Beschlussvorlage

Bauleitplanung - Bebauungsplan Nr. 113 Gebiet „Südlich der Hohenlindner Straße bis zur Jahnstraße,“ - frühzeitige Beteiligung der Öffentlichkeit und der Träger öffentlicher Belange nach § 3 Abs. 2 und § 4 Abs. 2 Baugesetzbuch – Behandlung der Stellungnahme zu den vorgebrachten Anregungen und Einwendungen - Erneute Billigung

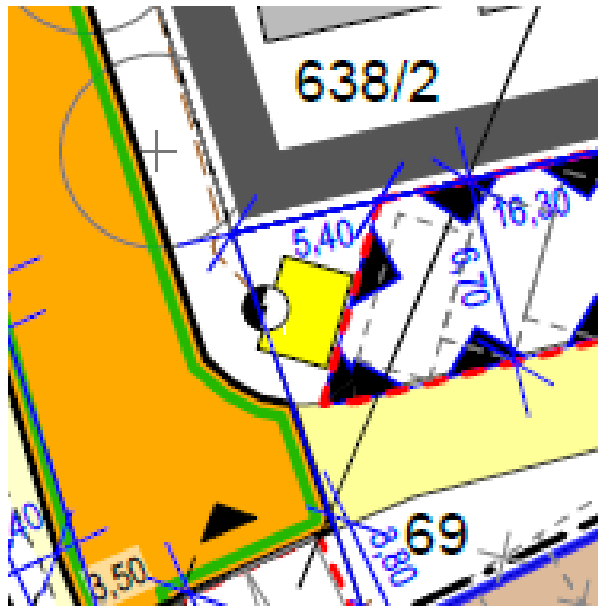
Die geplanten Baumpflanzungen im Bereich der Hohenlindner Straße 14a liegen zu nahe an unserer Versorgungsleitung der Sparte Strom bzw. tangieren diese. Die Bäume sind so zu versetzen, dass die erforderlichen Mindestabstände zu unseren Leitungen eingehalten werden.

Für Baumpflanzungen gilt ein Mindestabstand von 2,5 m zu allen Kabeln, Leitungen, Anlagen und Schachtbauwerken der SWM. Der Abstand ist zwischen der Baumachse und den Außenkanten der Anlagen zu messen. Das Merkblatt „Bäume, unterirdische Leitungen und Kanäle“ ist zu beachten. Grundlage ist die DIN 18920.

Unter Nr. 8 der Hinweise wird bereits auf das Merkblatt über Baumstandorte und unterirdische Ver- und Entsorgungsanlagen verwiesen. Die Situierung der Baumpflanzungen ist im Bebauungsplan als vorgeschlagener Standort festgesetzt. Sollten die Pflanzungen an diesem Standort aufgrund der Sparten nicht möglich sein, können die Bäume auch an anderer Stelle gepflanzt werden.

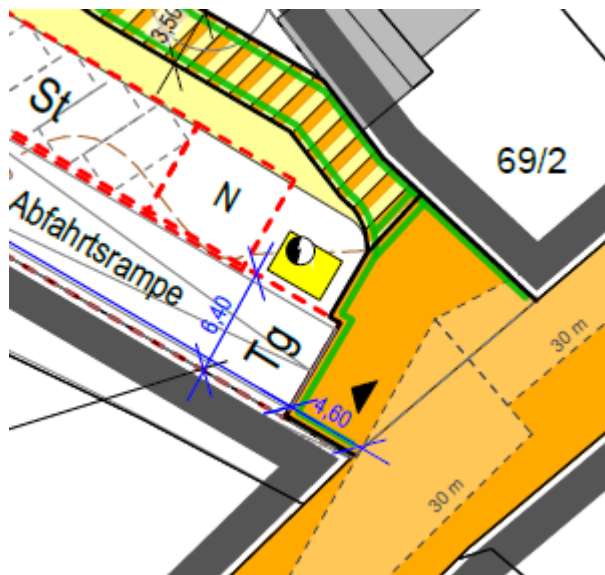
Aufgrund der geplanten Tiefgarage ist eine frühzeitige Planung und Abstimmung der Versorgungsleitungen erforderlich. Darüber hinaus ist – je nach Leistungsbedarf – gegebenenfalls die Errichtung einer neuen Trafostation erforderlich, die entsprechend in die Planung einzubeziehen ist. Diese sollte vorzugsweise im Lastschwerpunkt vorgesehen werden.

Des Weiteren sind im Bebauungsplan bereits zwei neue Trafostationen geplant.

Die eine Trafostation befindet sich im nördlichen Teil des Geltungsbereiches zur Hohenlindner Straße.

Die südliche Trafostation liegt an der Jahnstraße.
